Naročnik: Javni stanovanjski sklad
Mestne občine Ljubljana,
Zarnikova 3
1000 Ljubljana

Zadeva: Pregled ovoja stavbe in stanovanj,
zaradi nastanka plesni znotraj
stanovanj

Poročilo št: P - 0206/2014 - P372
z dne 2.6.2014

Slika 5:

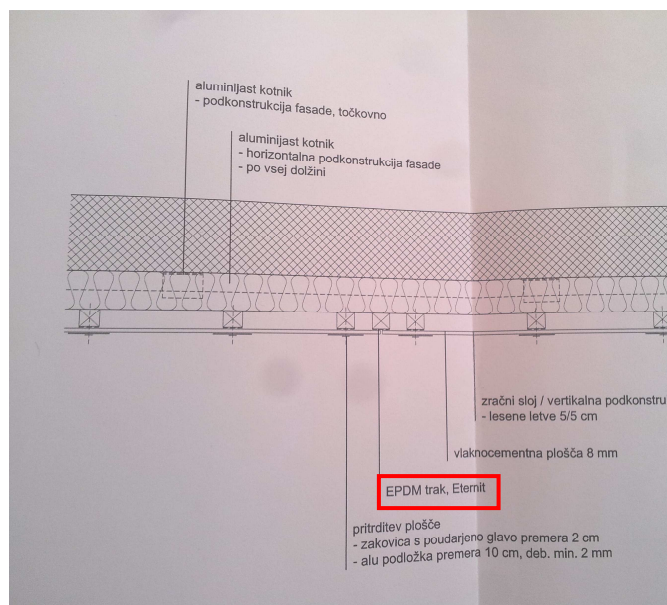
Odstranili smo tri plošče različnih dimenzij okoli okenske odprtine do pločevinaste kape strehe. Pri primerjavi dejanskega stanja z projektom so bila ugotovljena naslednja odstopanja :

- Manjka trak proti mrčesu v kapu strehe
- Podkonstrukcija je narejena iz Alu kotnih profilov, namesto lesenih letev
- na mestih pritrditve z zakovicami manjka EPDM trak
- pri stikih plošč manjka lesena podkonstrukcijska letev in EPDM trak
- zaščita toplotne izolacije je na določenih mestih poškodovana, kot tudi izolacija
- toplotna izolacije ni pritrjena enotno po celotni površini s sidri
- zaključek toplotne izolacije na mestu kapu/slemena/žleba ni zaščiten oz pomanjkljivo izveden

Slika 21: Vidno ptičje gnezdo po odstranitvi plošče

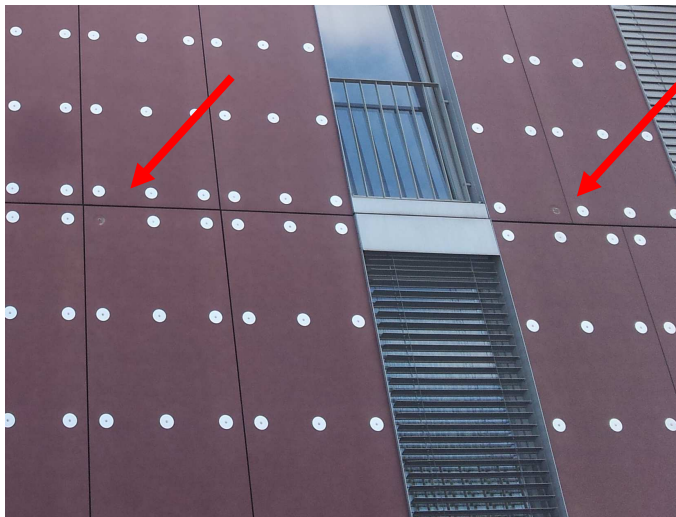
Slika 20: Stik med balkonom in fasado ni dovolj zaprt, zato je možen vdor živali v prezračevalni kanal (vidno ptičje gnezdo)
